改善箇所説明図

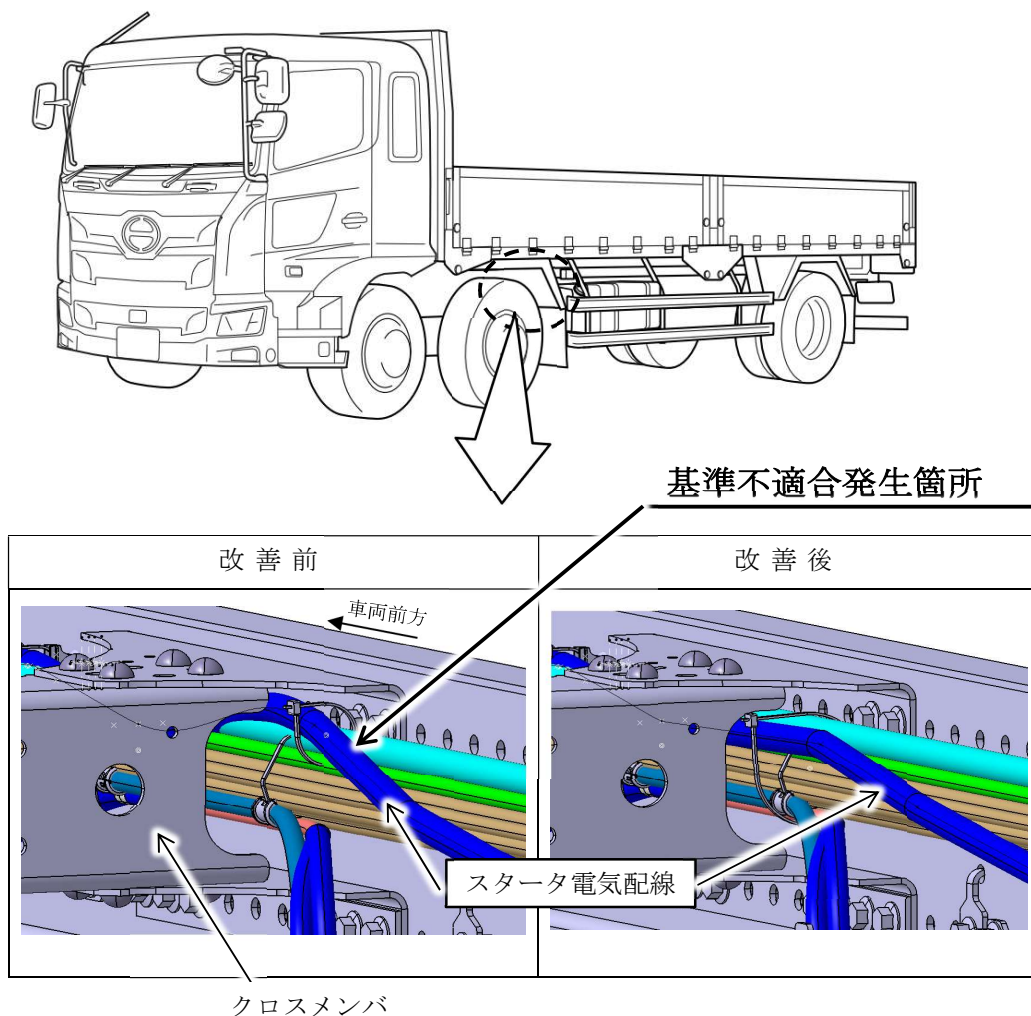
スタータ電気配線において、配索ばらつきの設計検討が不十分なため、クロスメンバのエッジ部と干渉しているものがある。そのため、そのまま使用を続けると走行時の振動等で当該配線の被覆が損傷し、最悪の場合、配線の短絡により火災に至るおそれがある。

全車両、スタータ電気配線の配索を変更する。なお、当該配線に損傷が認められる場合は補修または新品に交換する。

識別：改善済車両には運転者席側ドア開口部のシリアルナンバープレート の右側中央に黄色ペイントを塗布する。
